改善箇所説明図

改善措置の内容

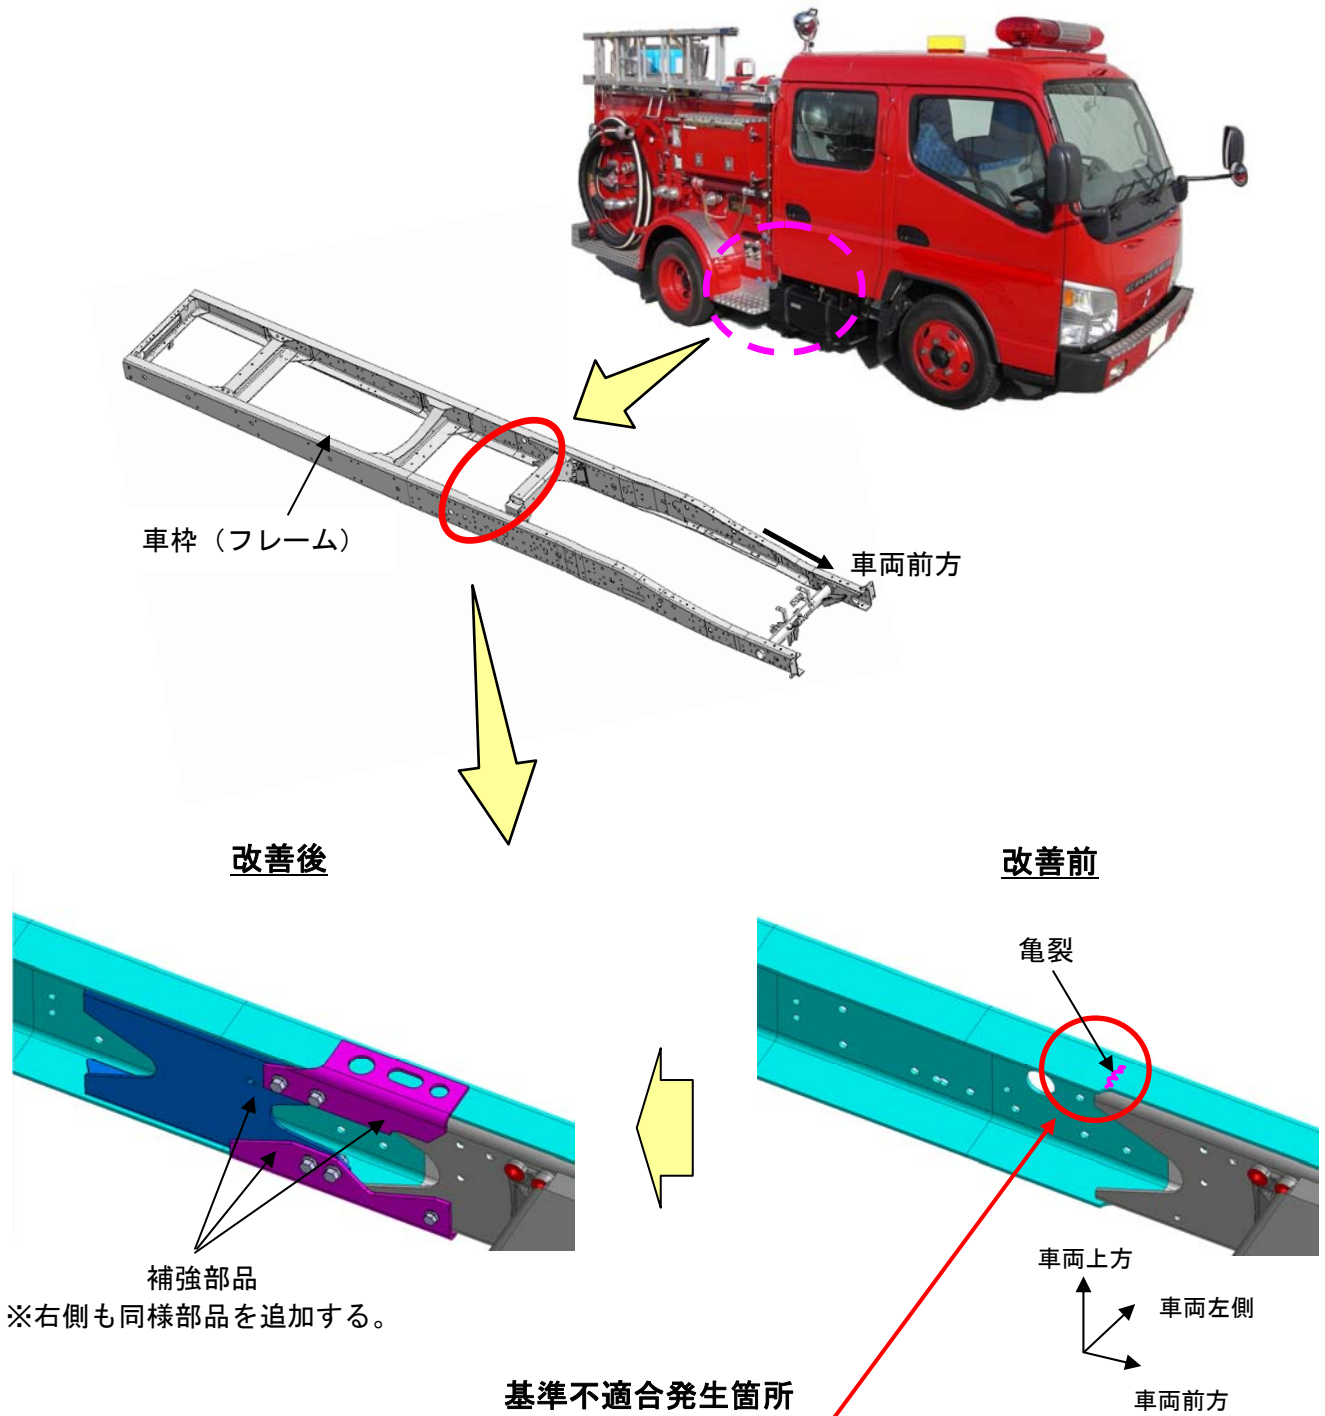
4輪駆動のダブルキャブ消防車において、車枠の強度が不適切なため、亀裂が発生するものがある。
そのため、そのままの状態で使用を続けると、亀裂が進行して車枠が折損し、最悪の場合、走行不能となるおそれがある。

全車両、車枠に補強部品を追加する。
なお、車枠に亀裂が発生しているものは、亀裂を補修する。

識別：作業完了車には、助手席リヤドアピラーストライカー付近に「LT86」の文字が記載された白黄色のシールを貼り付ける。
